Obras.

Junta<sup>n</sup> Constitucional  
de,

Año de 1858.

José M.<sup>a</sup> Castro y D. José Pérez,  
licencia para cercar el solar de la Cuesta de los Ciegos,  
contigua a la casa Calle de Segovia.

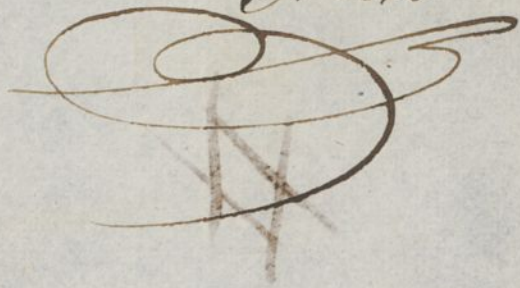
el problema cual corresponde a proporcionar comoda  
viabilidad a las personas ya que no pueda ser para  
los Carruages, estudiando el asunto no hallo otro medio q.<sup>e</sup>  
disminuir la pendiente dividiendo la línea total en  
tres partes y estableciendo las escalinatas que se de-  
muestran en el plano y perfil a distancia de 54.5.  
pies unas de otras; y siendo tres, las dos primeras  
tendrán diez pies de altura cada una y treinta la  
de la tercera en el punto culminante de la Calle,  
de manera que ganando cincuenta pies con dichas  
escalinatas o resaltos quedan para los tramos en  
que divide ~~la~~ Calle Cuarenta y nueve pies de desnivel;

y siendo cada uno de aquellos de 14.5 p. de longitud  
segun queda dicho, la pendiente se reduce a once  
pies y veinte y cinco centesimas por cada ciento  
de longitud, y en esta forma resultara una calle  
sumamente cómoda en los tramos de una a otra  
escalinata con solo la molestia en el ascenso de  
estas.

Cualquiera que sea el plan que se adopte  
para hacer comodamente accesible la cuesta de  
los Liegos, el plano que lo manifieste debe archi-  
varse y correr unido a el de la alineacion de  
la referida Cuesta de los Liegos.

Permitase con el plano que acompaña a esta ins-  
tancia y dictamen del arquitecto municipal, al

practicarse y desde luego se conoce bien de ser de la  
consideracion ofreciendo a la Villa un sacrificio de entidad.  
Ante todo la Comision advierte que a este expediente no  
se ha dado la conveniente direccion; porque la solicitud p.<sup>a</sup>  
alineas debio dirigirse al Excmo Ayuntamiento y ser decretada  
por un digno Presidente el Sr. Alcade-Corregidor; y viniendo  
luego a la conveniencia y desventaja de las obras p.<sup>tes</sup>  
por el Arquitecto, debera manifestar que siendo al  
parecer la solicitud dirigida solo a reponer la cerca rui-  
nosa, no hay inconveniente en que se permita la cons-  
trucccion de la nueva en el mismo sitio que ocupa el  
actual; verificandolos con direccion de Profesor y la seguridad  
y altura convenientes, dejando para mas adelante la eje-  
cucion de las demas obras, y no habiendo reparo en  
que el croquis formado por el Sr. Perceador pase al Ar-  
chivo para que como dice conra unido al plano de alinea-
